**CCR-VIA -- COMITATO DI COORDINAMENTO REGIONALE PER LA
VALUTAZIONE D'IMPATTO AMBIENTALE**

Giudizio n° 3529 del 21/10/2021

Oggetto: Adeguamento tecnico elettrodotto aereo linea AT 150 Kv esistente "Villa Santa Maria - Roccavivara"

Tipo procedimento: Verifica Preliminare ai sensi dell'art. 6 comma 9 del D.Lgs. 152/06 e ss.mm.ii.

VINCOLI AMBIENTALI SIC E ZPS

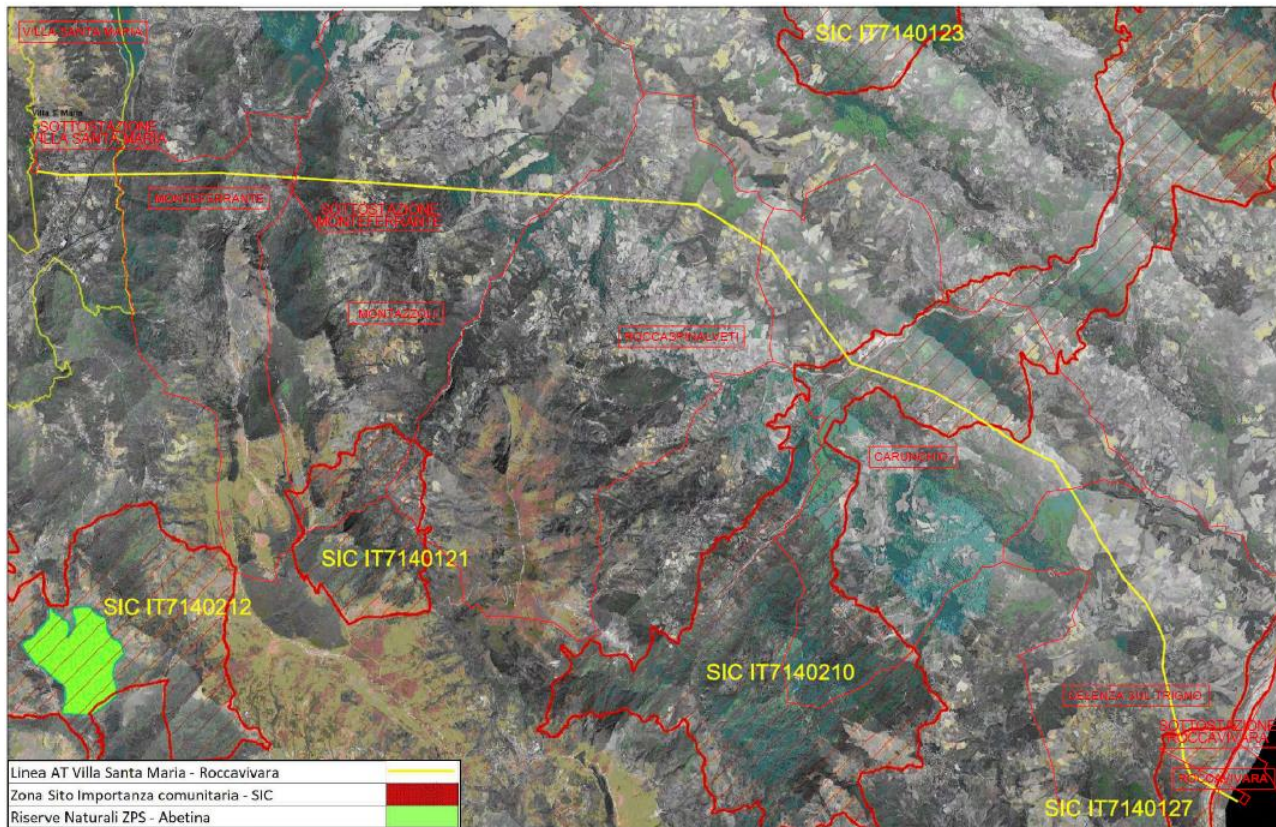
Da ultimo si segnala che la linea dell’elettrodotto, come da carta dei vincoli proposta dal tecnico, sembra attraversare i seguenti SIC IT7140201 “Monti Frentani e Fiume Treste” e IT7140127 “Fiume Trigno (medio e basso corso)”. In relazione a quanto sopra il tecnico nello SPA dichiara: “il progetto in esame ricade all’esterno del perimetro degli ambiti della Rete Natura 2000”.
